Trekking av motsegn - detaljreguleringsplan for Galteråsen næringsområde - gnr. 137 bnr. 832 m.fl. - Planid 46312021002 - Alver kommune

Vi viser til brev frå Alver kommunen datert 11.04.2023. Førespurnaden gjeld trekking av motsegn til planforslag for «Galteråsen næringsområde gnr. 137 bnr. 832 m.fl.» med planID 4631202002.

Fig: oversiktskart (t.v.) og situasjonskart over området (t.h.).

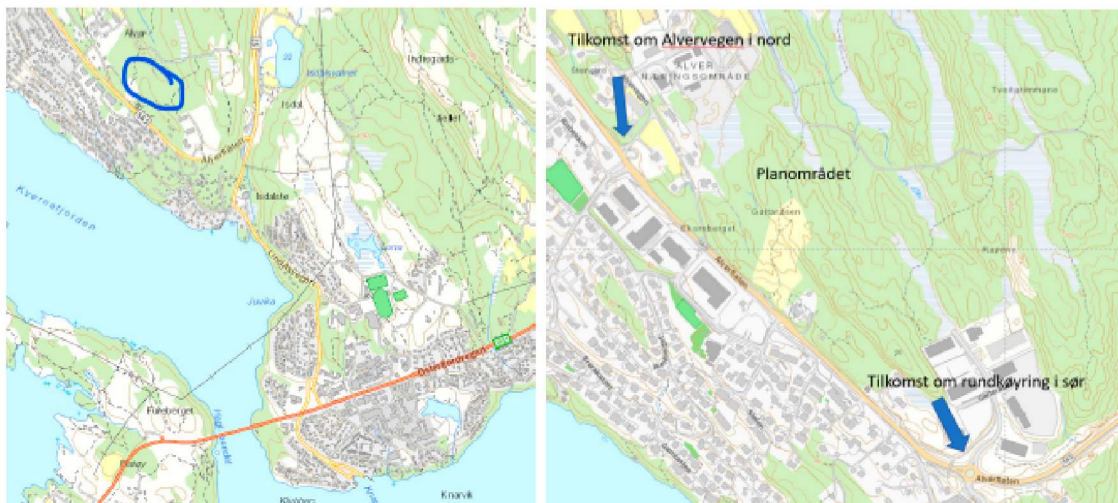
Planforslaget legg til rette for ei samankopling av næringsområda i Galteråsen og gjer det mogleg å også nytte kryssområdet lengre nord ved gjennomkøyring til området. Ved planoppstart peika vi på at krysset i nord ikkje er dimensjonert for større køyretøy, og at det allereie i dag er utfordringar med trafikkavvikling for større køyretøy her.

Vi meiner krysset i nord, mellom fylkesveg 565 Alverflaten og kv. Alvervegen må sikrast til bustadane her, og for mjuke trafikantar i området. Og vi meinte at skilting ikkje var ei god nok løysing for å hindre gjennomkøyringstrafikk å bruke dette krysset i nord.

Det er ved andre gongs høyring lagt inn rekkefølgjekrav §5.2.2 i føresegna til planen om at ved ferdigattest for veg i planområdet skal tilkomst frå kv. Alvervegen til næringsområdet stengast permanent og det skal setjast opp tilhøyrande skilt.

Den fysiske stenginga mellom Alvervegen og næringsområdet vil sikre at det ikkje vert gjennomkøyring av industri/næringsområdet, og sikrar dermed at krysset mellom fv. 565 Alverflaten og kommunalveg Alvervegen vert sikra som tilkomst til bustadane her og for mjuke trafikantar.
